ნაქერალას ქუჩა
№31 -ის მიმდებარედ

damkveTi	S.p.s. "he l iqsi"	
misamarTi	naqe r a l as q. # 31 mimd.	
pr oeqtis saxe l i		
individua l uri o r biniani sacxov r ebe l i s sax l i		
Sems r u l ebe l i	S.p.s. "he l iqsi" 404855992	
Tanamdeboba	gvar i	xe l mowe r a
d i reqto r i	v. comaia	
mT.ar qiteqto r i	v. comaia	
ar qiteqto r i	v. comaia	
konst r uqto r i	k. comaia	
masStabi	naxaz i s dasaxe l eba	
1:200	გენ-გეგმა	
stadia	fur c l i s #	fur c l ebi
m.p.	A-002	25

25.12.2020 № 1/17/899/ზ.მ

თქვენი 22.12.2020 წლის წერილის პასუხად გაცნობებთ, რომ თქვენს მიერ მითითებულ მისამართებზე, ქ. თბილისში, ნაქერალას ქუჩა #31_ში არსებულ ნაკვეთზე (ს/კ: 01.17.02.008.122) გადის შპს „ახტელი“-ს ბალანსზე არსებული ხაზოვანი ნაგებობა.

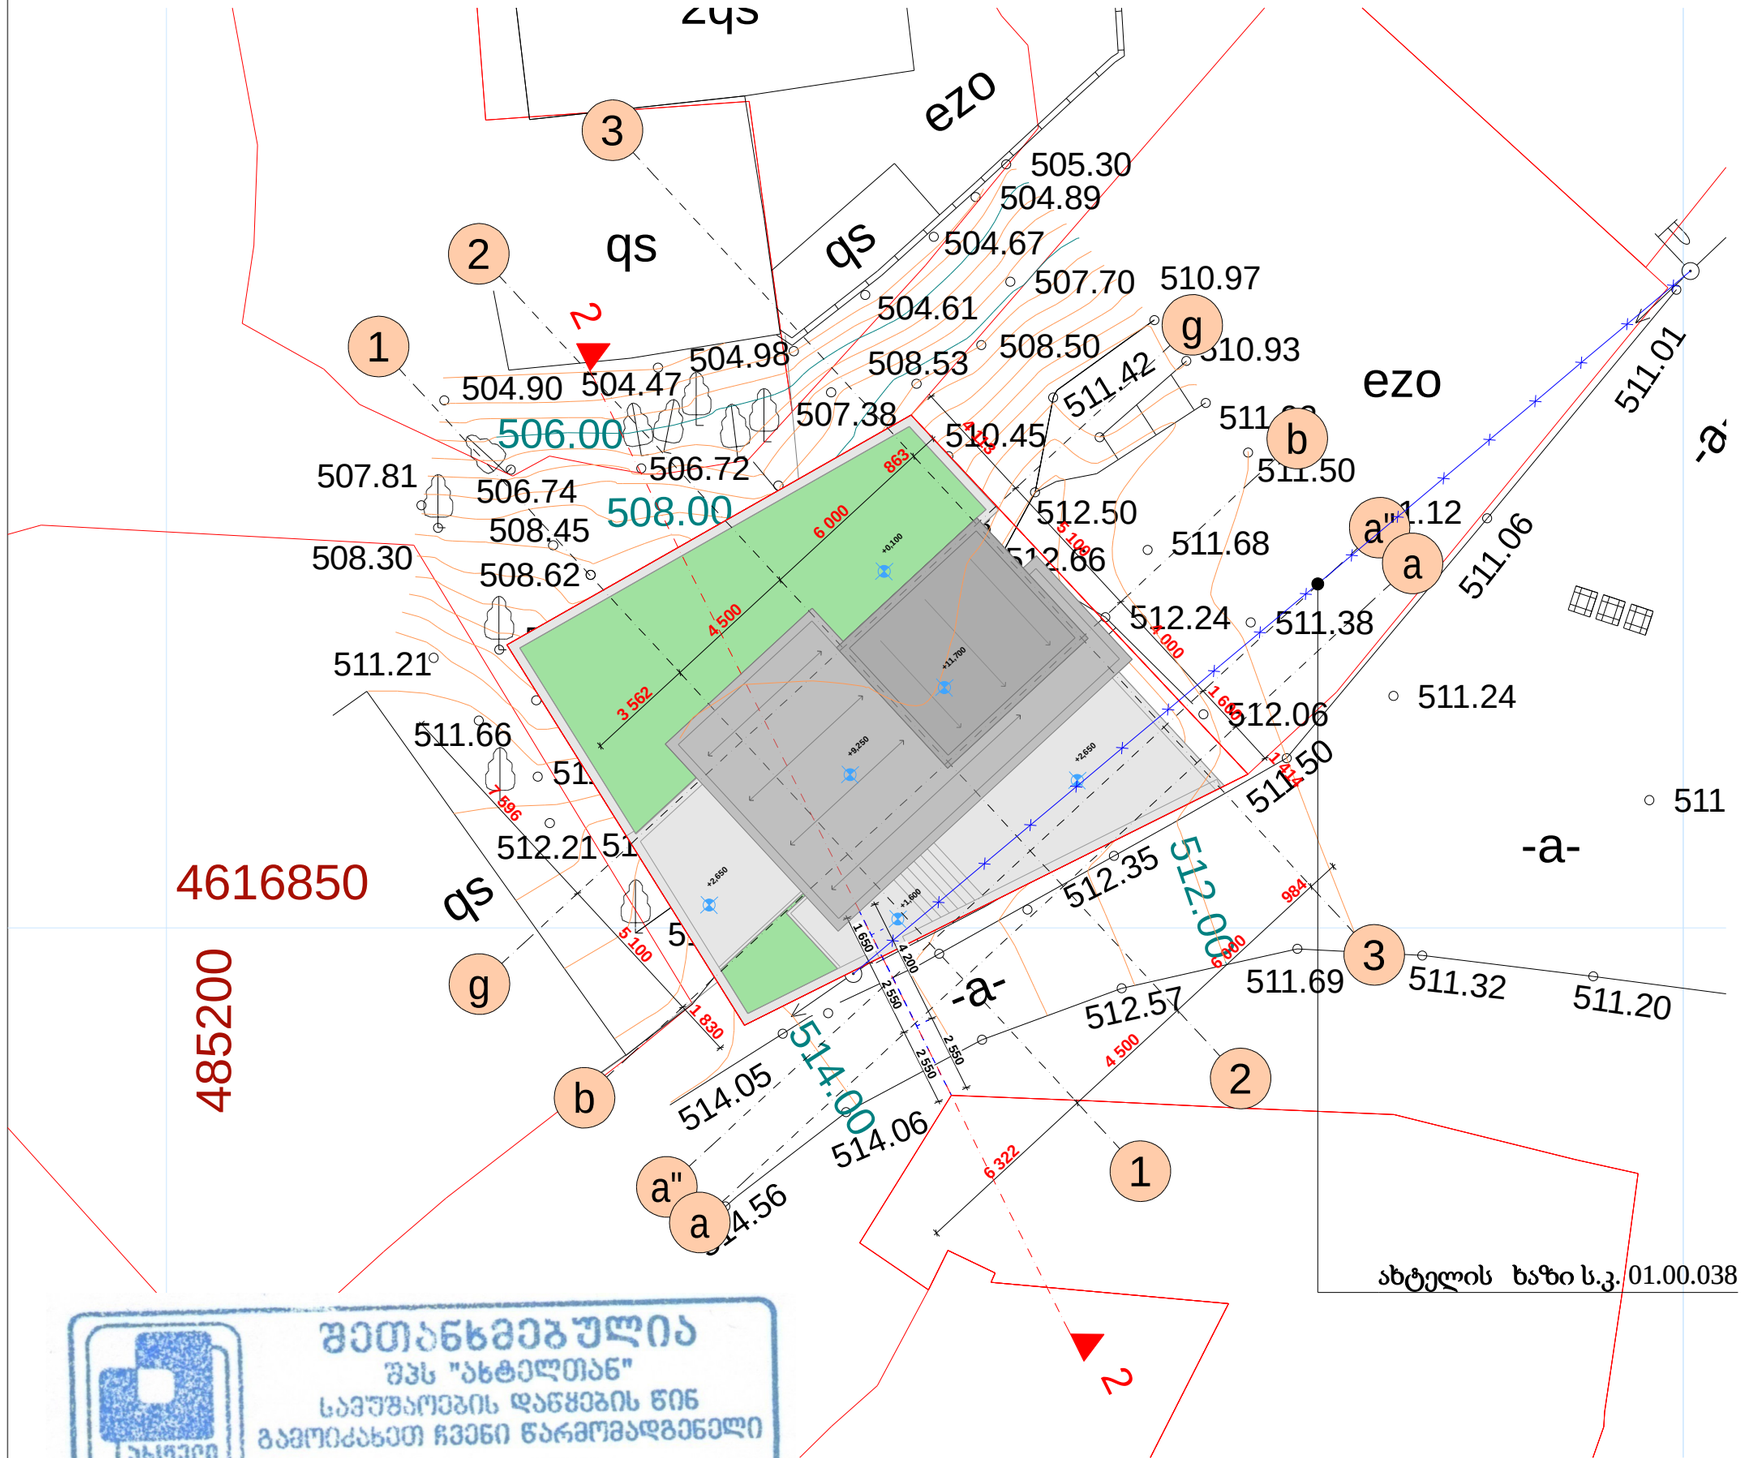
შეთანხმებულია
შპს "ახტელთან"
სამუშაოების დაწყების წინ
გამოიძახეთ ჩვენი წარმომადგენელი
ახტელი
სარეგისტრაციო № 341
ტექ. სამსახური: 8.
თარიღი: 25.12.20
მის: ა.პოლიტკოვსკაიას №42 ტელ: 11 00 00

1.
დაშორება საპროექტო ხაზოვან ნაგებობასა და შ.პ.ს “ახტელი”-ს მიწისქვეშა ხაზოვან ნაგებობას შორის დასახლებულ პუნქტებში, ტრასის გასწვრივ, ნაგებობის განაპირა ხაზიდან, ტრასის ორივე მხარეს უნდა იყოს არანაკლებ 0,5 მეტრის სიგანის ზოლი.

2.
დაშორება საპროექტო ხაზოვან ნაგებობასა და შ.პ.ს “ახტელი”-ს საჰაერო ხაზებს შორის, მათი ტრასის გასწვრივ, ნაგებობის განაპირა ხაზიდან, ტრასის ორივე მხარეს უნდა იყოს არანაკლებ – 0,5 მეტრის სიგანის ზოლი.

3.
შ.პ.ს “ახტელი”-ს მხრიდან, იგივე (ან მიმდებარე) ტერიტორიაზე ხაზოვანი ნაგებობის მშენებლობა/რეკონსტრუქციის პროცესში შესაძლო დაზიანების თავიდან აცილების მიზნით, განმცხადებლის მიერ სარპოექტო ხაზოვანი ნაგებობის ზემოთ, არანაკლებ 0.15 მ-ის დაშორებით, ჩაიდოს გამაფრთხილებელი ლენტი.

4.
შ.პ.ს “ახტელი”-ს ხაზოვანი ნაგებობის გადაკვეთის შემთხვევაში სამუშაოები შესრულდეს ხელით.

5.
შ.პ.ს “ახტელი”-ს ხაზოვანი ნაგებობის გადაკვეთის შემთხვევაში, განმცხადებლის კომუნიკაციები მოთავსდეს შ.პ.ს “ახტელი”-ს ხაზოვანი ნაგებობის ქვემოთ, არანაკლებ 0,2 მეტრის დაშორებით.

7.
იმ შემთხვევაში, თუ შ.პ.ს “ახტელი”-ს მიერ წარმოდგენილი ან რეგისტრირებული ხაზოვანი ნაგებობის კოორდინატები განსხვავდება რეალობისგან, განმცხადებელი ვალდებულია:
დაუყონებლივ შეაჩეროს სამუშაოები;
აღნიშნული ფაქტი შეატყობინოს შ.პ.ს “ახტელი”-ს წარმომადგენელს ელექტრონული ფოსტით, (info@ak.ge) და შეთანხმების ბეჭედზე მითითებული ტელეფონის ნომრის მეშვეობით.
